W nawiązaniu do postępowania pod nazwą : Rozbudowa i przebudowa budynku Przychodni Przychodni Przychodni Przychodni Przychodni (nr ewid. bud. 196) o Wojewódzką Poradnię dla dorosłych w ramach inwestycji „Wzmocnienie ambulatoryjnej opieki specjalistycznej w Wojewódzkim Szpitalu Zespolonym w Kielcach”, na działce nr ewid. 390/13, obręb 0015, przy Grunwaldzkiej 45 w Kielcach”, prosimy o udzielenie informacji wyjaśniających w zakresie systemu uporządkowanej kolejki i nawigacji. Wielość systemów i ich rozdział funkcjonalny budzi wątpliwości do co nieczytelności zaplanowanych rozwiązań. W sumie 3 systemy w jednym obszarze mogą prowadzić dezorientację pacjentów co do ich właściwego zastosowania. Wątpliwości budzą zwłaszcza 2 systemy kolejkowe zastosowane jednocześnie.

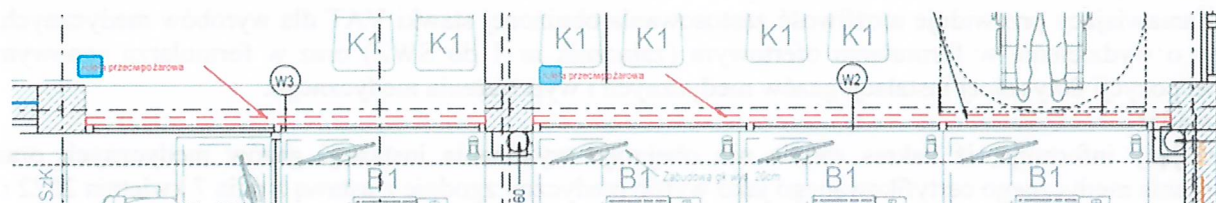
Czy w zakres prac wchodzi modernizacja elewacji budynku istniejącego? Czy należy wymienić pasy istniejącego ocieplenia na pasy niepalne? Czy należy docieplić istniejące ściany zewnętrzne lub wykonać odmalowanie elewacji ?

Zamawiający informuje, że tylko w zakresie gdzie będzie ingerencja w elewacje podczas prac budowlanych. Na koniec budowy należy zweryfikować konieczność mycia elewacji.

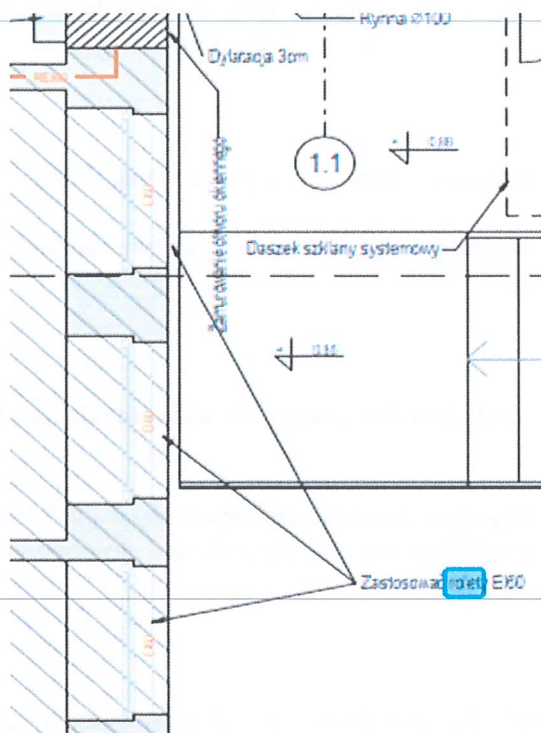
W przedmiarach brakuje pozycji dot. dostawy i montażu rolet EI60 zaznaczonych na rzucie parteru oraz rzucie I i II piętra zgodnie z poniższym rysunkiem. Prosimy o podanie ich parametrów, czy mają to być rolety zewnętrzne czy wewnętrzne i czy wchodzi w zakres wyceny.

Zamawiający informuje, że przedmiar ma charakter pomocniczy ułatwiający Wykonawcy przygotowanie oferty, a dokumentem nadrzędnym jest dokumentacja projektowa, rysunki, dokumentacja architektoniczna oraz wymogi stosowanej technologii. Do wyceny proszę uwzględnić: Rolety zewnętrzne pożarowe o klasie odporności na ogień EI60 Rolety wykonane z tkaniny z włókna szklanego wzmocnionego drutem stalowym. Rolety rolowane, jednopłaszczkowe. Wymiar należy dostosować do stolarki okiennej istniejącej. Wymiar okna: 110x180 cm. Dodano pozycję w dziale 1.8.2. przedmiaru budowlanego. Zaktualizowane przedmiary stanowi łącznik nr 1 do odpowiedzi na pytania.
